**Forum mondial de l'harmonisation
des Règlements concernant les véhicules**

Groupe de travail de la sécurité passive

Règlement n° 16 (Ceintures de sécurité)**Proposition de série 07 d'amendements au Règlement n° 16
(Ceintures de sécurité)****Communication des experts de la Commission européenne,
du Japon et de la République de Corée***

« Annexe 2

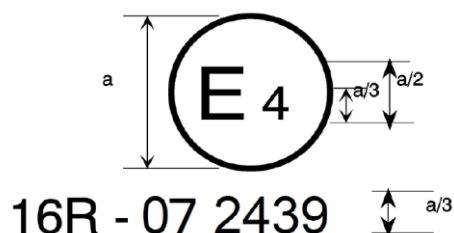
La marque d'homologation ci-dessus, apposée sur un véhicule, indique que ce type de véhicule a été homologué aux Pays-Bas (E 4), pour ce qui est des ceintures de sécurité, en application du Règlement n° 16. Le numéro d'homologation indique que l'homologation a été délivrée au titre du Règlement n° 16 tel qu'il a été modifié par la série **07** d'amendements.

La marque d'homologation ci-dessus, apposée sur un véhicule, indique que ce type de véhicule a été homologué aux Pays-Bas (E 4), en application des Règlements n°s 16 et 52¹. Les numéros d'homologation indiquent qu'aux dates respectives où les homologations ont été délivrées, le Règlement n° 16 comprenait la série **07** d'amendements, et le Règlement n° 52 la série 01 d'amendements.
